# Projet de stockage Cigéo – Examen du Dossier d’Options de Sûreté

RAPPORT IRSN N° 2017-00013

## ANNEXES

Réunion des Groupes permanents d’experts pour les déchets  
et pour les laboratoires et les usines des 18-19 mai 2017

Figure T13-1 : configuration de calcul S1 (à gauche) et S2 (à droite)

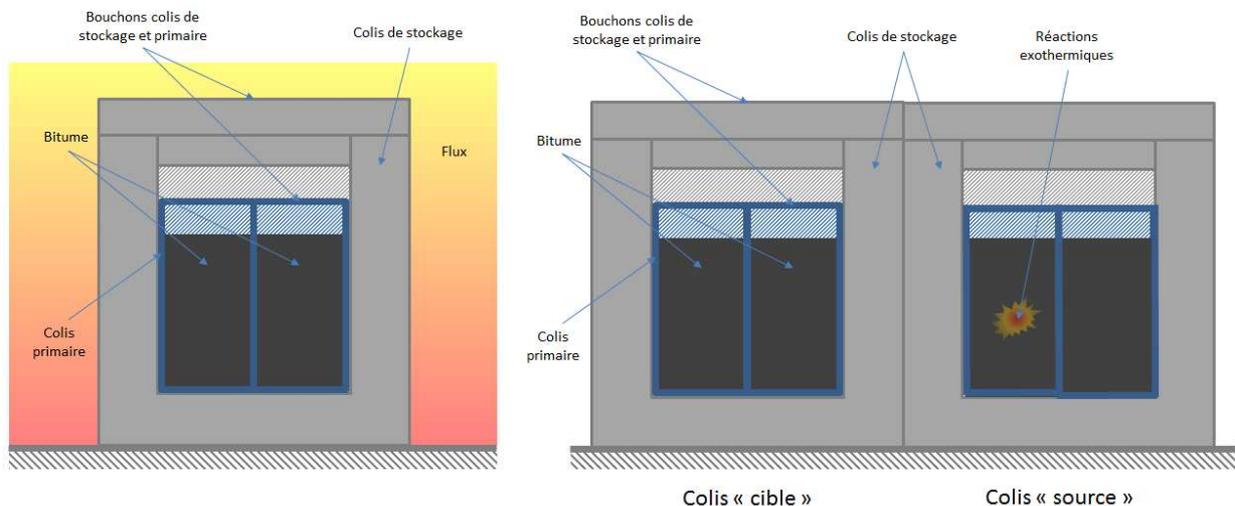
Les scénarios étudiés sont les suivants (voir figure T12-1 ci-dessous) :

- S1 : analyse du comportement d'un colis de stockage soumis à un flux externe enveloppant ;
- S2 : analyse de la propagation d'une onde thermique entre deux colis de stockage suite à la reprise des réactions exothermiques dans un colis primaire.

**Figure T13-2** : Evolution de la température du four lors des essais Andra vs pré-calcul IRSN

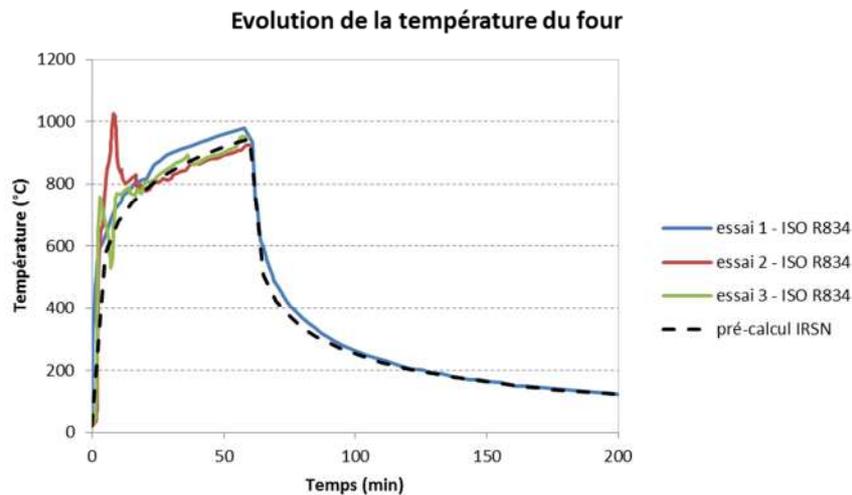
Afin de valider la modélisation du colis de stockage avec ISIS (simplifications géométriques, propriétés des matériaux, maillage...), un pré-calcul prédictif, reproduisant les essais de l'Andra sous feu normalisé ([Note Andra CG-TE-D-NSY-AMOA-SR1-0000-14-0116](#) [102]), a été réalisé. Dans ce calcul, le modèle de CtS retenu est le B2.1 conformément au conteneur retenu par l'Andra pour les essais du programme quadripartite à l'échelle 1. Le stress thermique appliqué au colis de stockage est imposé par une température extérieure uniforme décrivant la courbe ISO R834 durant la première heure puis décroissant exponentiellement ; la figure ci-dessous présente l'évolution de la température dans les essais de l'Andra et le stress thermique retenu dans le pré-calcul.

**Figure T13-3 :** comparaison de la température en paroi de logement (à gauche) et en peau de colis primaire (à droite) entre les essais sous feu conventionnel et le pré-calcul IRSN.

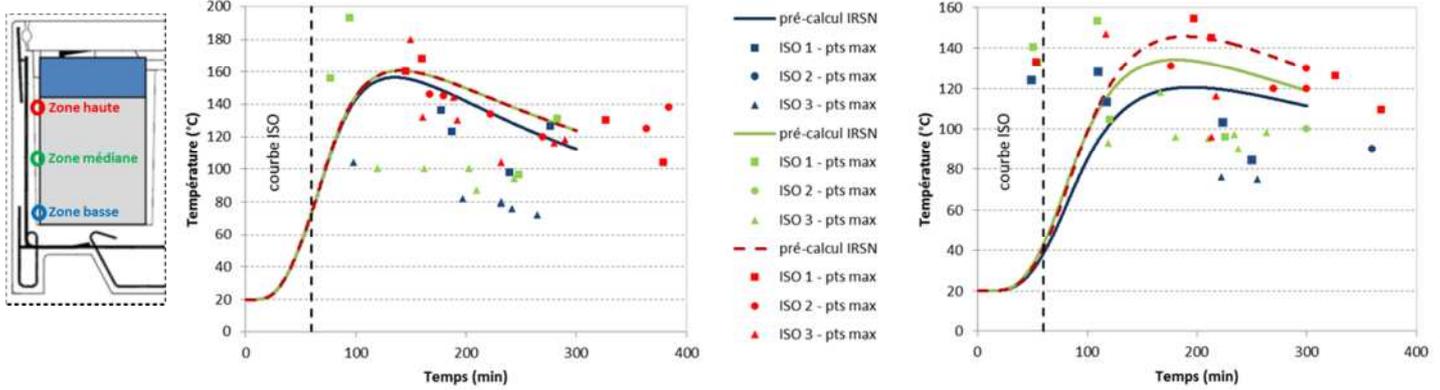
Pour un logement de colis de stockage contenant un colis primaire rempli de bitume, les figures suivantes comparent, à 3 altitudes différentes, l'évolution de la température en peau de colis primaire et en peau de logement du colis de stockage calculée aux valeurs maximales mesurées expérimentalement par l'Andra.

Compte tenu des hypothèses simplificatrices retenues, ce pré-calcul confirme le bon accord global entre les résultats expérimentaux et la modélisation d'un colis de stockage dans ISIS malgré la disparité de ces résultats.

Figure T17-1 - Représentation de l'installation Cigéo dans le modèle numérique développé par l'IRSN

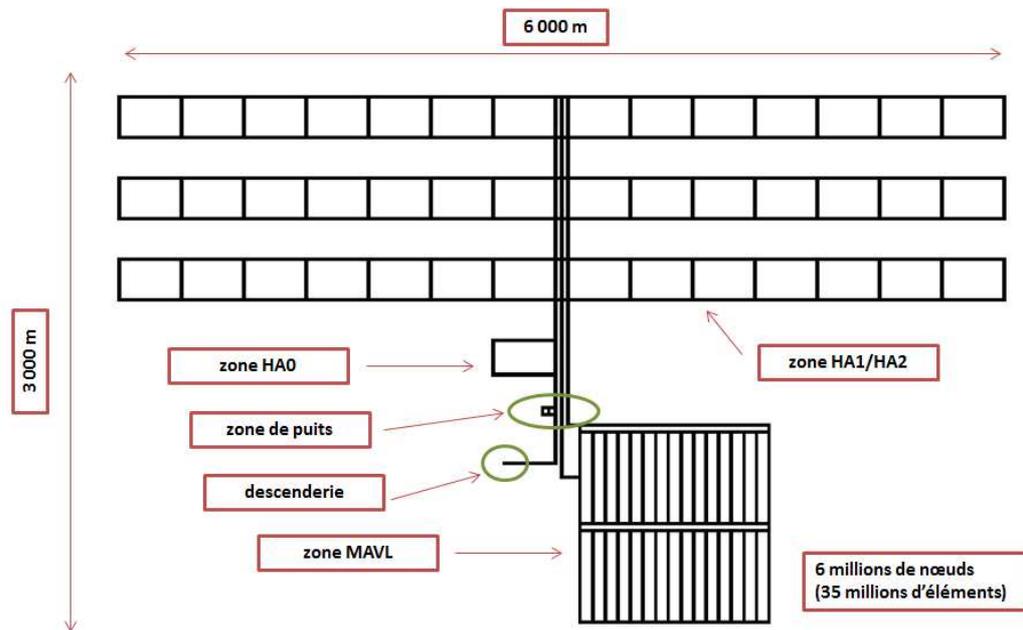
En support à son examen, l'IRSN a réalisé, à l'aide du logiciel MELODIE, un modèle numérique simplifié de l'installation souterraine de Cigéo (cf. figure T16-1) qui s'appuie sur les principes généraux d'architecture du stockage définis par l'Andra au stade du DOS (dimensions des ouvrages, alvéoles de stockage borgnes, regroupement des puits, emprise du stockage...). Ce modèle a été construit dans le but d'évaluer d'une part l'influence de certaines hypothèses sur le comportement hydraulique du stockage en estimant les débits d'eaux dans les ouvrages remblayés et scellés, d'autre part sur la migration des radionucléides en quantifiant les débits molaires des radionucléides en sortie des liaisons surface/fond pour la voie de transfert par le stockage ainsi qu'au toit et au mur du Callovo-Oxfordien pour la voie de transfert par la formation hôte. Plusieurs cas de calculs ont été réalisés pour modéliser les transferts de  $^{129}\text{I}$ , du  $^{79}\text{Se}$ , du  $^{36}\text{Cl}$  et du  $^{14}\text{C}$  depuis les alvéoles de stockage de déchets MAVL et HA selon ces deux voies de transfert :

Figure T17-2 - Débits molaires (mol/an) estimés au toit et au mur du Callovo-Oxfordien (gauche) et à la sortie des ouvrages de liaisons surface/fond (droite)

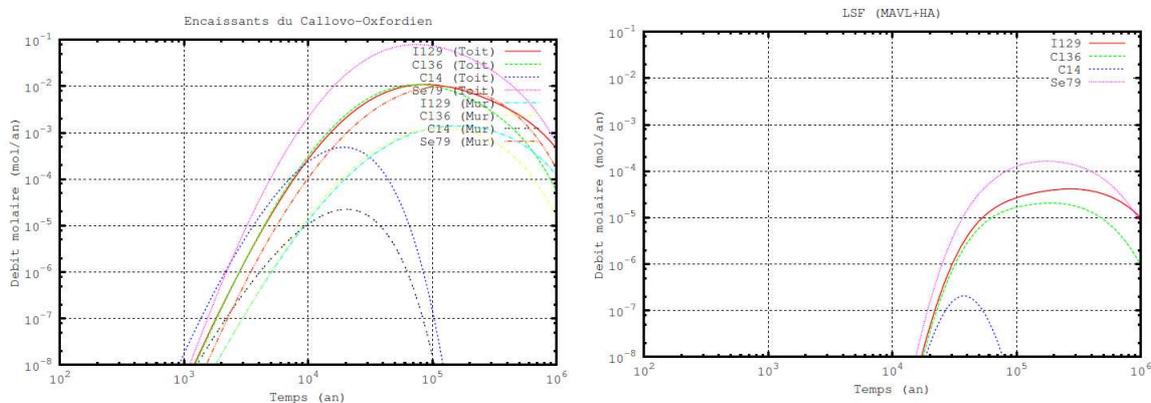
S'agissant des calculs de transport, l'IRSN note que, pour ce qui concerne la voie de transfert par la formation hôte, les débits molaires d' $^{129}\text{I}$  estimés au toit du Callovo-Oxfordien (cf. figure T17-2) sont supérieurs à ceux estimés au mur de cette formation d'au moins un ordre de grandeur (débit molaire maximal au toit égal à  $1.10^{-2}$  mol/an à 97 000 ans, et au mur égal à  $1,5.10^{-3}$  mol/an à 165 000 ans). Cette différence s'explique par la position de l'installation de stockage, placée dans la partie supérieure du Callovo-Oxfordien, et dans une moindre mesure au gradient de charge hydraulique ascendant imposé. Malgré cela, l'IRSN relève que, compte tenu des très faibles valeurs de perméabilité retenues pour le Callovo-Oxfordien, le transfert de  $^{129}\text{I}$  est essentiellement gouverné par la diffusion. L'IRSN note que, à l'échelle du million d'années, une grande majorité de l'activité d' $^{129}\text{I}$  stockée est transférée à travers la roche du Callovo-Oxfordien jusqu'aux encaissants (66 % par le toit jusqu'à l'Oxfordien et 12 % par le mur jusqu'au Dogger). En comparaison, la proportion d'activité d' $^{129}\text{I}$  transféré par les ouvrages jusqu'à l'Oxfordien est faible (0,5 %). A cet égard, l'IRSN note que les débits molaires estimés en sortie des liaisons surface/fond sont inférieurs d'au moins 3 ordres de grandeur ( $4.10^{-5}$  mol/an à 241 000 ans) par rapport aux débits molaires estimés au toit. Le transfert des radionucléides se fait donc majoritairement par la roche hôte.

Les résultats du cas de calcul n°1 réalisé par l'IRSN montrent que les débits molaires estimés en sortie du Callovo-Oxfordien sont, pour tous les radionucléides étudiés, supérieurs de deux ordres de grandeur aux débits molaires estimés en sortie des liaisons surface/fond. Le transfert du  $^{14}\text{C}$ ,  $^{36}\text{Cl}$ ,  $^{79}\text{Se}$  et  $^{129}\text{I}$  se fait donc essentiellement par la roche hôte et, compte tenu de la configuration choisie (dans la partie supérieure du Callovo-Oxfordien), vers l'Oxfordien. Lorsque les scellements sont considérés comme opérants lors de la phase d'après fermeture du stockage, les écoulements d'eau dans les ouvrages générés par le gradient hydraulique imposé (0,6 m/m) sont trop faibles pour favoriser le transfert des radionucléides par les ouvrages.

Figure T17-3 - Débits molaires (mol/an) estimés au toit et au mur du Callovo-Oxfordien et à la sortie des liaisons surface/fond pour les quartiers de stockage MAVL et HA

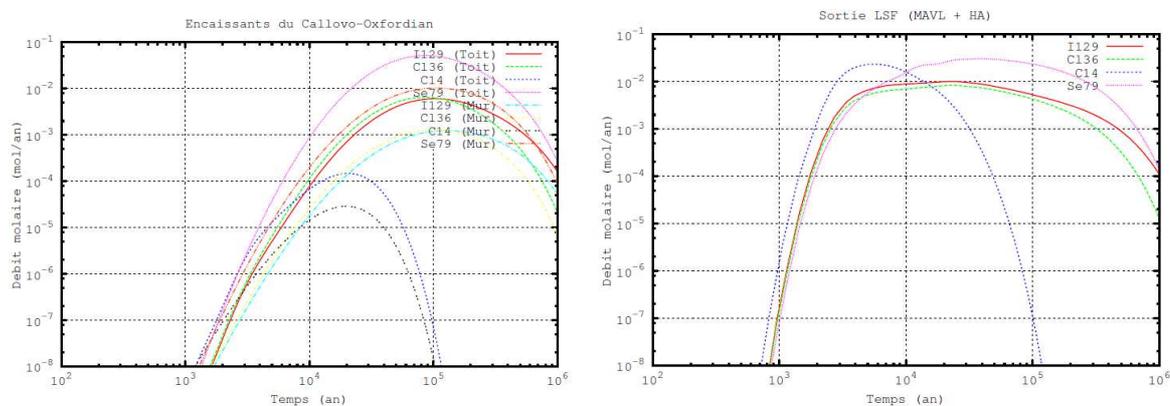
En revanche, pour la voie de transfert par les ouvrages (cf. tableau T17-1), les débits molaires sont beaucoup plus élevés que pour le cas n°1. Le débit molaire maximal estimé pour l' $^{129}\text{I}$  (cf. figure T17-3) est de l'ordre de  $9,2.10^{-3}$  mol/an (à 20 000 ans), soit plus de deux ordres de grandeurs plus élevés que le débit molaire maximal estimé dans le cas n°1. En outre, ces débits molaires maximaux dépassent ceux enregistrés pour la voie de transfert par

**Figure T17-5 - Modélisation de l'augmentation des longueurs de galerie reliant les ouvrages de liaisons surface/fond au quartier MAVL**

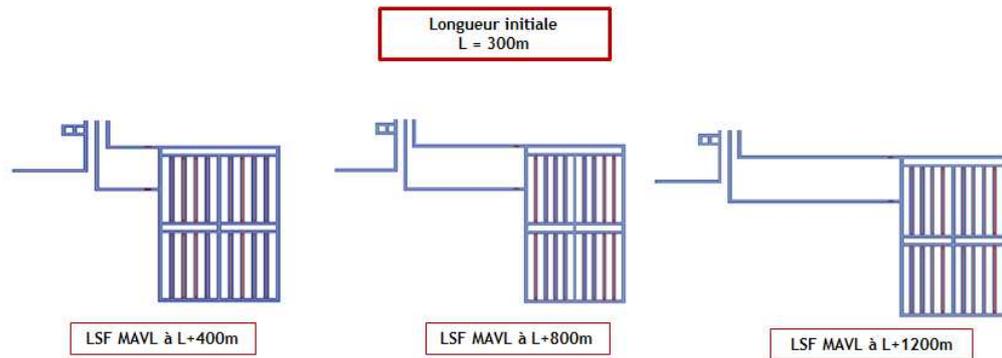
Dans les cas des calculs précédents, la distance entre la zone de stockage MAVL et la sortie des liaisons surface/fond a été fixée à 300 m. Pour le cas n°3, cette distance initiale a été allongée afin d'évaluer la sensibilité de la migration des radionucléides par les ouvrages à ce paramètre. Trois cas ont été testés (cf. figure T17-5) : une distance de 700 m (cas n°3 « 300 m + 400 m »), de 1 100 m (cas n°3 « 300 m + 800 m ») et de 1 500 m (cas n°3 « 300 m + 1 200 m »). En outre, comme pour le cas n°2, les scellements ont été supposés défaillants en considérant que la perméabilité de ces scellements est équivalente à celle des remblais et des bétons de revêtements /soutènement dans les galeries ( $10^{-6}$  m/s), et également en considérant des performances meilleures des matériaux constituant les galeries ( $10^{-8}$  m/s).

Figure T17-6 - Débits molaires (mol/an) estimés à la sortie des ouvrages de liaisons surface/fond pour le quartier MAVL pour l'<sup>129</sup>I, le <sup>36</sup>Cl, le <sup>14</sup>C et le <sup>79</sup>Se (perméabilité dans les galeries égale à 10<sup>-6</sup> m/s)

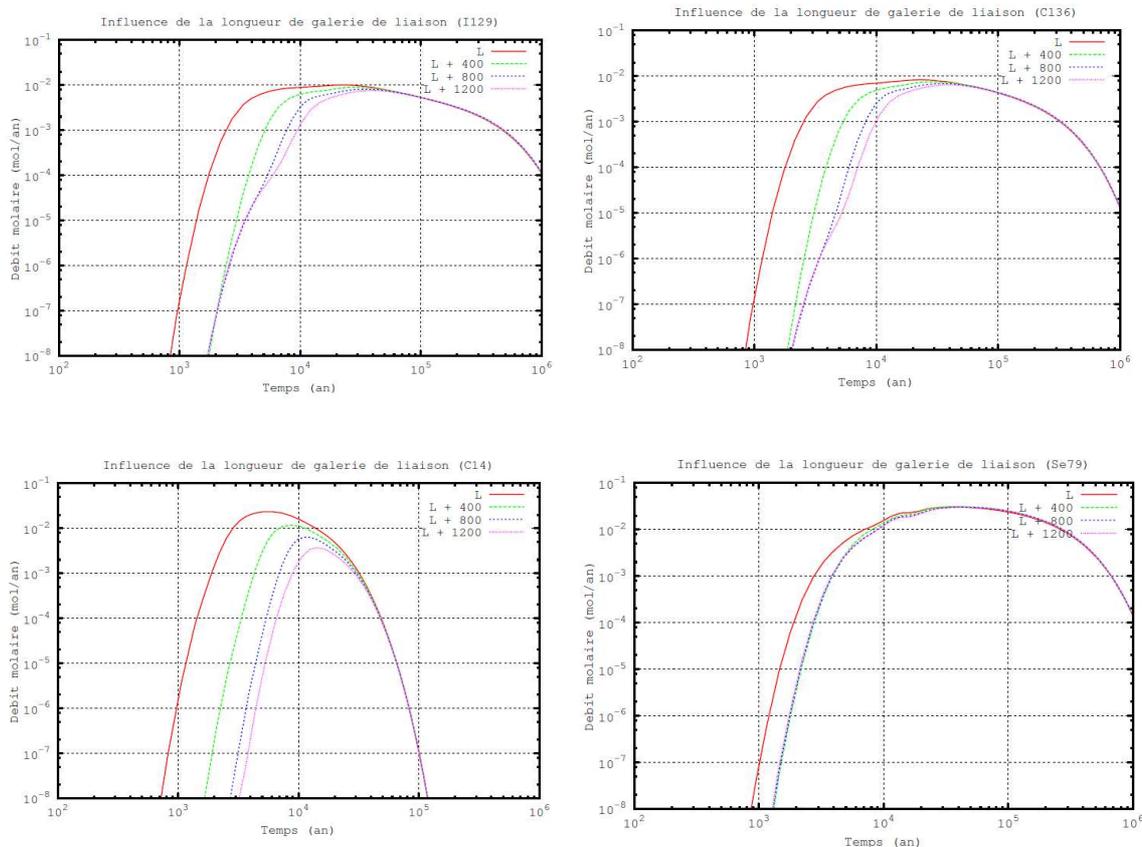
Pour une perméabilité des matériaux de remblayage des galeries égale à  $10^{-6}$  m/s (cf. figure T17-6), l'augmentation de la distance initiale de 300 m a peu d'influence sur les débits molaires estimés en sortie des liaisons surface/fond. Pour l' $^{129}\text{I}$ , ces débits diminuent d'au moins 20 % pour une distance augmentée de 1 200 m (de  $9.10^{-3}$  mol/an à  $7,3.10^{-3}$  mol/an). La diminution des débits molaires obtenue avec l'allongement des galeries pour le  $^{36}\text{Cl}$  et  $^{79}\text{Se}$  est également faible. Pour ce dernier, il est à noter que l'essentiel de l'inventaire radiologique est contenu dans les déchets HA. Aussi, l'allongement des galeries de la zone MAVL a peu d'influence sur les débits molaires estimés en sortie des liaisons surface/fond. Pour le  $^{14}\text{C}$ , la baisse plus conséquente des débits molaires (facteur 6 entre  $2,4.10^{-2}$  mol/an et  $3,8.10^{-3}$  mol/an) s'explique par des transferts plus longs de quelques milliers d'années qui favorisent la décroissance radioactive de ce radionucléide.

Figure T17-7 - Débits molaires (mol/an) estimés à la sortie des ouvrages de liaisons surface/fond pour le quartier MAVL pour l' $^{129}\text{I}$ , le  $^{36}\text{Cl}$ , le  $^{14}\text{C}$  et le  $^{79}\text{Se}$  (perméabilité dans les galeries égale à  $10^{-8}$  m/s)

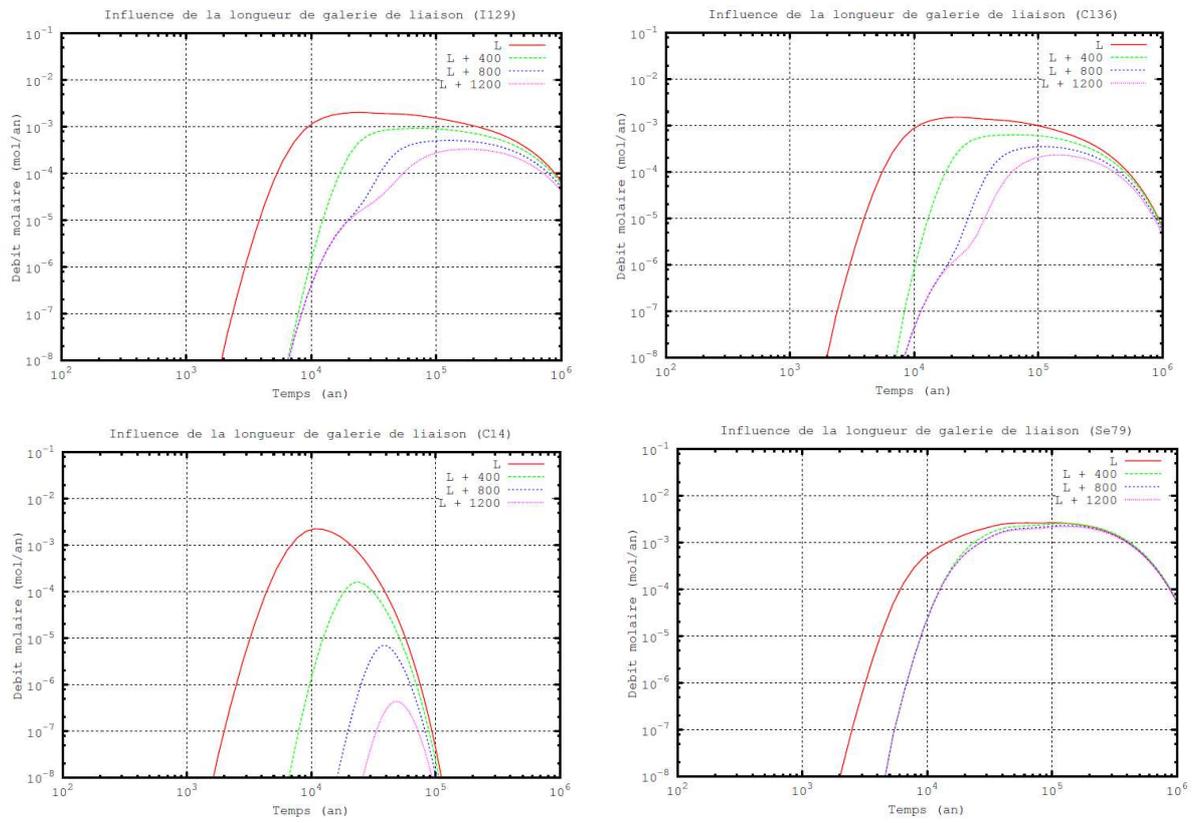
Pour une perméabilité des matériaux de remblayage des galeries égale à 10<sup>-8</sup> m/s (cf. figure T17-7), les transferts par les ouvrages sont allongés de plusieurs dizaines de milliers d'années. En conséquence, la diminution des débits molaires est plus importante que dans le cas précédent. Pour l'<sup>129</sup>I, les débits molaires estimés sont au maximum de 2.10<sup>-3</sup> mol/an pour une distance initiale de 300 m. Ces débits molaires sont diminués d'un facteur 2 pour 400 m de galeries supplémentaires (9.10<sup>-4</sup> mol/an), d'un facteur 4 pour 800 m de galeries supplémentaires (4,9.10<sup>-4</sup> mol/an) et d'un facteur 6 pour 1 200 m de galeries supplémentaires (3,2.10<sup>-4</sup> mol/an), ce qui montre qu'il y a un léger effet de l'allongement des galeries pour ce cas de calcul. Pour le <sup>36</sup>Cl, un constat similaire à celui de l'<sup>129</sup>I peut être fait. Pour les mêmes raisons que précédemment, les débits molaires en <sup>79</sup>Se sont peu sensibles à l'allongement des galeries de liaisons de la zone MAVL. En revanche, les débits molaires estimés pour le <sup>14</sup>C sont fortement sensibles à l'allongement des galeries. Les débits molaires maximaux estimés pour une distance initiale de 300 m sont de 2,4.10<sup>-2</sup> mol/an sont diminués de deux ordres de grandeur pour un allongement de 400 m (1,7.10<sup>-4</sup> mol/an), d'un facteur 3000 pour un allongement de 800 m (7.10<sup>-6</sup> mol/an) et d'un facteur 50 000 pour un allongement de 1 200 m (4,4.10<sup>-7</sup> mol/an). De telles distances entre les alvéoles de stockage et les ouvrages de liaisons surface/fond permettraient de s'assurer que la contribution à l'impact après fermeture de ce radionucléide soit négligeable.
